ESCLARECIMENTO DE DÚVIDAS Nº 003/LCIC/2012 – 10/09/2012  
RDC ELETRÔNICO Nº 008/DALC/SBFL/2012

CONTRATAÇÃO DE EMPRESA PARA EXECUÇÃO DOS SERVIÇOS DE ENGENHARIA E OBRAS DE CONSTRUÇÃO DO NOVO TERMINAL DE PASSAGEIROS, EDIFÍCIOS DE APOIO, CENTRAL DE UTILIDADES, ESTAÇÃO DE PRODUÇÃO DE ÁGUA DE REUSO, AUTOMAÇÃO PREDIAL E SISTEMAS ELETRÔNICOS (LOTES 2 E 5 DE OBRAS) DO AEROPORTO INTERNACIONAL DE FLORIANÓPOLIS – HERCÍLIO LUZ/SC.

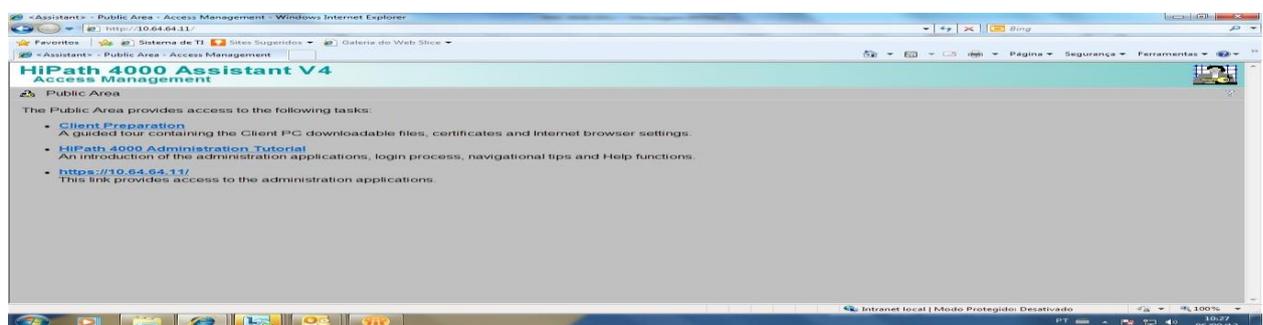
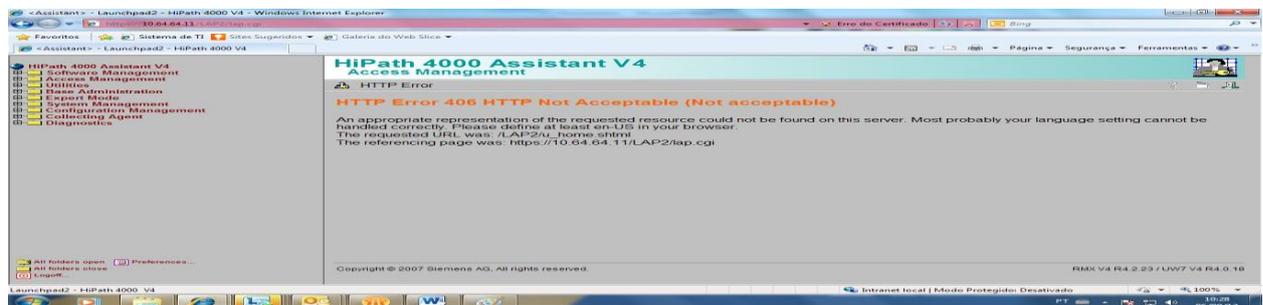
Lote 2 – Sistemas Eletrônicos - Rede de Telemática. Item 4.2. Sistema de Telefonia.

4.2.1. Central Telefônica - Bastidores Remotos. Deverão ser administrados pelo atual sistema de gestão da plataforma Siemens HiPath 4000 com arquitetura cliente/servidor responsável pelas funções de gestão de alarmes, monitoração, configuração e análise de performances manutenção com acesso via WEB BROWSER.

Questionamento: A atual Central Telefônica SIEMENS HIPATH 4000 V4.0 possui o sistema de gerenciamento HiPath Fault Manager ou o HiPath Manager? Caso sim, os bastidores remotos também precisarão ser gerenciados pela ferramenta? Qual a versão do sw atual? É possível o envio do print da tela?

O HiPath 4000 v4.0, instalado em Florianópolis, não possui HiPath Manager e HiPath Fault Manager, e não há necessidade para a demanda da Infraero. A central hoje é acessada via Assistant do HiPath 4000, ou seja, é um acesso via Browser da plataforma, que atenderá a demanda da ampliação com as bandejas remotas.

Os anexos são os prints da tela solicitados no corpo da pergunta.
